HØRINGSUTTAELSE FV. 564 FLØKSAND – VIKEBØ

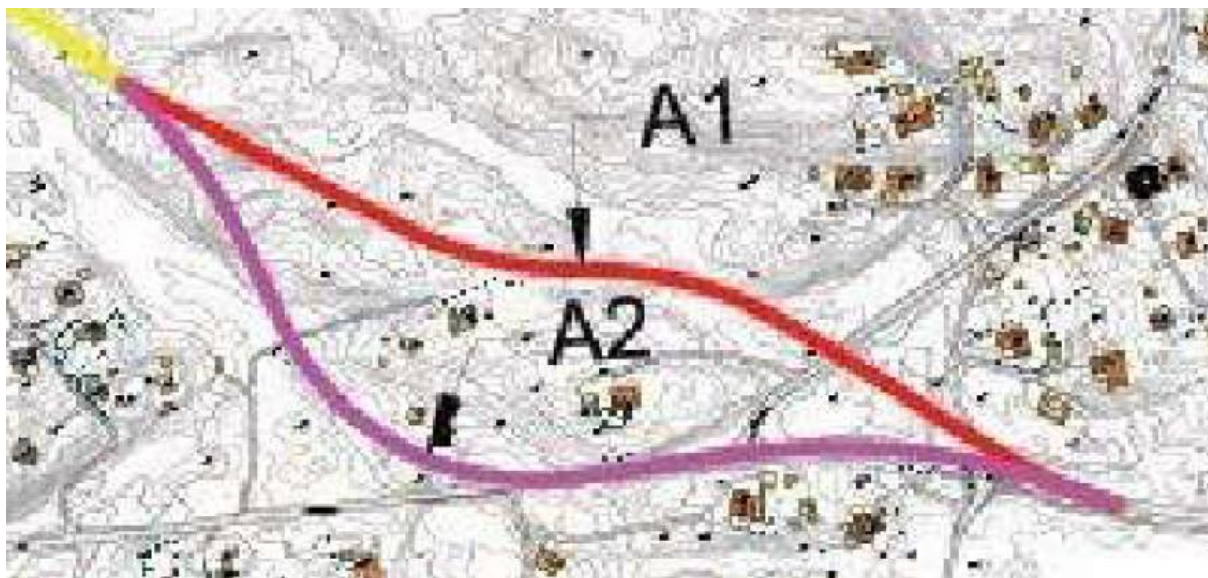
Oppstart av planarbeidet for fv. 564 Fløksand-Vikebø ble varslet i mai 2018, etter at det var utarbeidet en silingsrapport datert 12.02.2018. Det ble avholdt et åpent folkemøte på tidligere Meland rådhus den 24.05.2018. Det ble der presentert at silingsrapporten ga anvisning på to alternativer A1 og A2 i det videre arbeid, hvorunder det foretrukne var angitt å være A1. Felles for begge alternativene A1 og A2 var at ingen av disse berørte jordbruksarealet «Temyr». Begge alternativ var angitt å skulle gå i en vegtrasé inne i uberørt skog før starten av «Temyr».

Angjeldende fremgår av nedenstående kartskisse fra silingsrapporten:

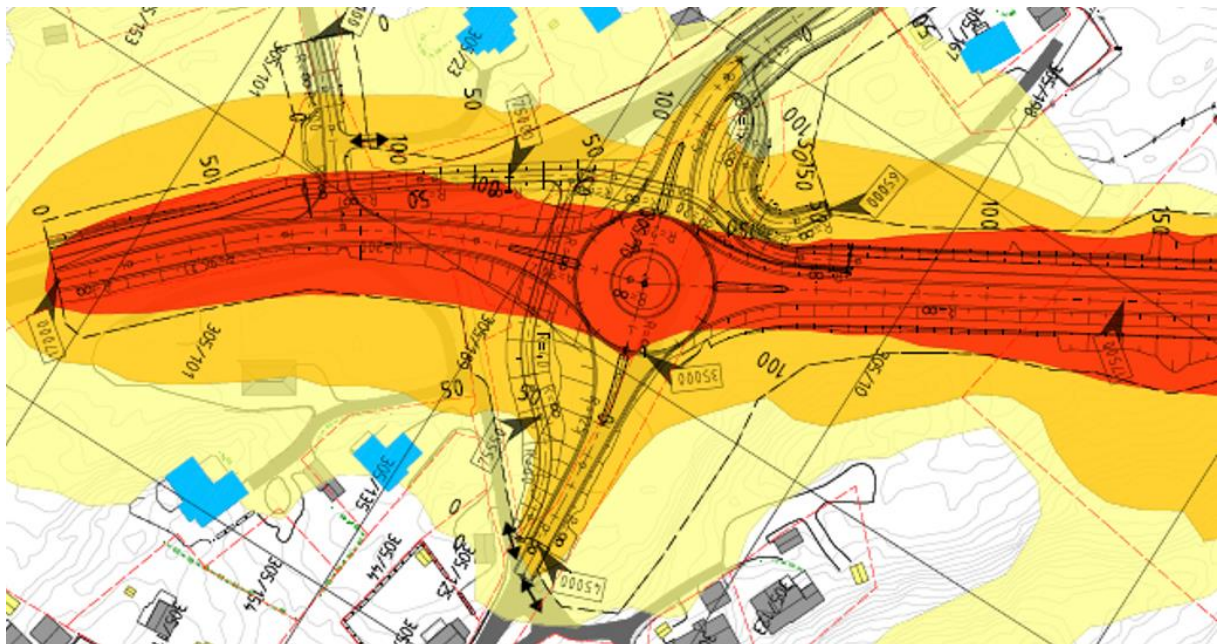
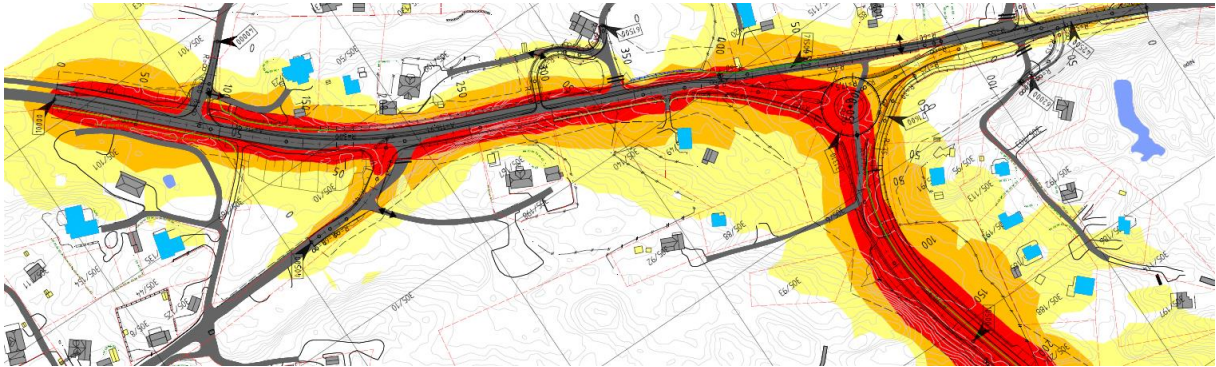
Når det gjelder støysoner så fremgår dette tydelig av nedenstående kartskisser i saksutredningen.

Ovenstående viser at A1 sammenlignet med A2 kun påvirker (gul sone) tre eiendommer særlig, som imidlertid alle er berørt av tilsvarende trafikk på eksisterende vei i dag. For den ene eiendommens vedkommende vil faktisk avstanden til Fv. bli større. Resten av veiløpet til A1 går gjennom urørt skogsterreng uten noen bebyggelse. A1 vil også redusere veistøyproblemer for de eiendommer som ligger videre på dagens Fv. frem til avkjøringen til «Temyr». A2 vil som kartskissen viser ikke medføre noen annen belastning for førstnevnte tre eiendommer i krysset til Vestbygdvegen, men vil involvere en rekke bolig- og fritidseiendommer og jordbruksareal mot avkjøringen til og innover mot «Temyr».

Figur 57 Alternativ A2. Rundkøyring kryss mellom dagens og ny fv. 564 og t-kryss med Vestbygdvegen, sett frå sørvest. Det er lagt opp mur mot dyrka mark.

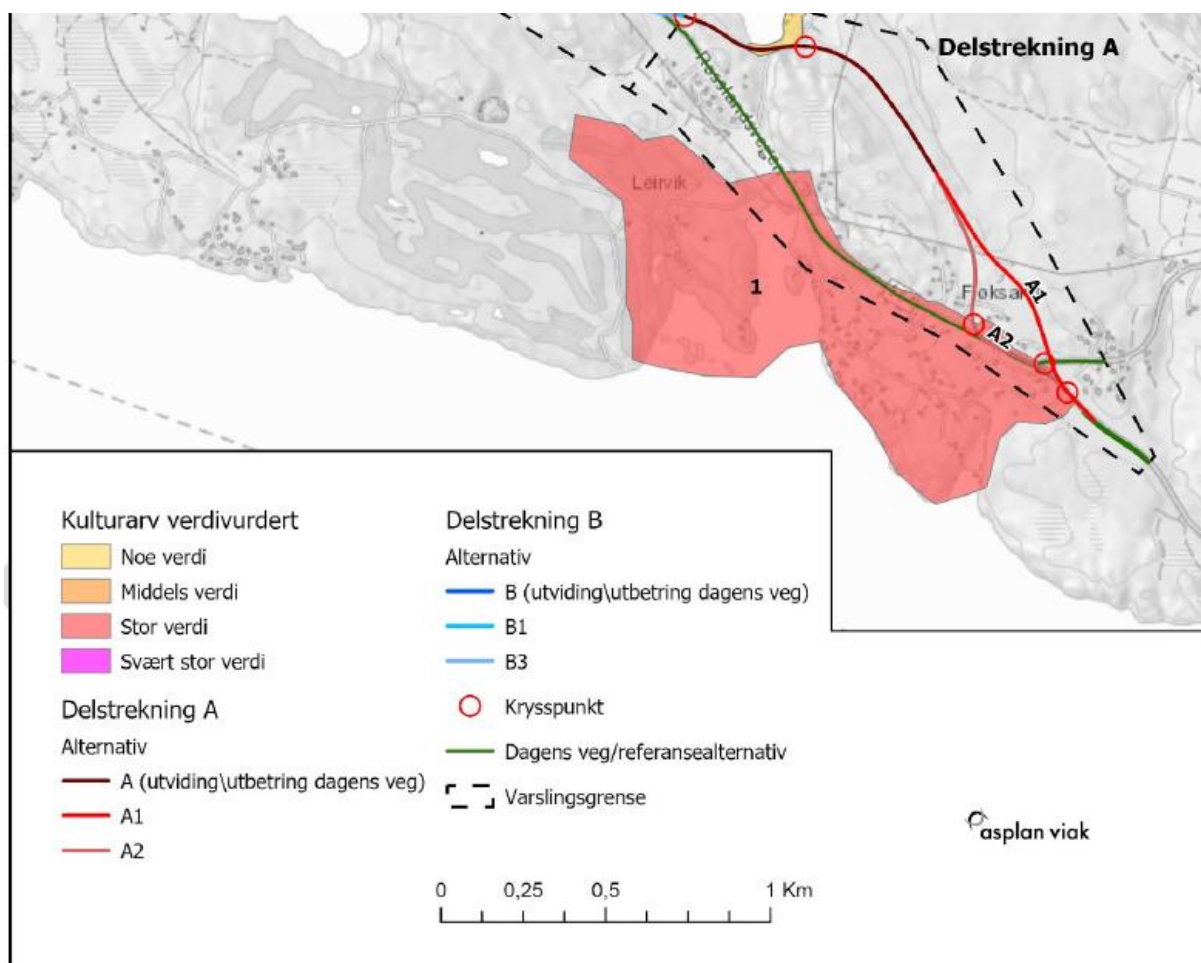
Angjeldende fremgår visuelt og tydelig av nedenstående tre kartskisser fra saksfremstillingen:

Saksbehandler Ingar Hals fremhever viktigheten av å ha færrest mulig inn- og avkjørsler til Fv., og ovenstående kartskisser viser tydelig forskjell mellom A1 og A2 i relasjon til dette. Rundkjøringen vil ved A1 være beliggende akkurat i dagens kryss til Vestbygdvegen. Ved A2 vil rundkjøringen og krysset til Vestbygdvegen komme i tett rekkefølge i tillegg til en hel rekke av andre nødvendige inn- og avkjørsler til bolig- og fritidseiendommer videre fra krysset i Vestbygdvegen og fram til jordbruksarealet «Temyr».

Figur 44 Verdikart kulturarv

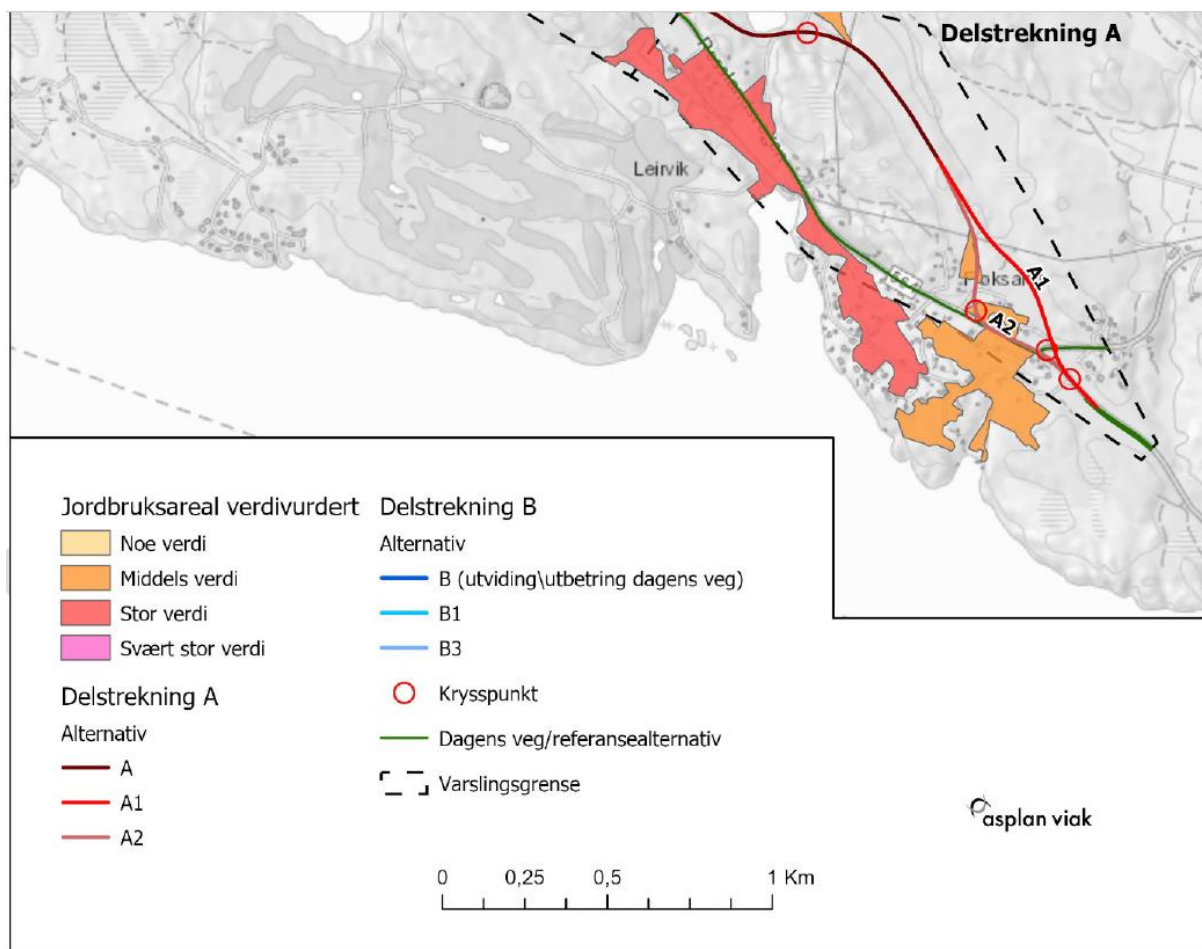
Ovenstående kartskisser viser med all tydelighet at A1 går helt utenom alle slike berørte soner, mens A2 vil lede hovedtrafikken rett inn i disse fargemarkerte «omsynssonene».
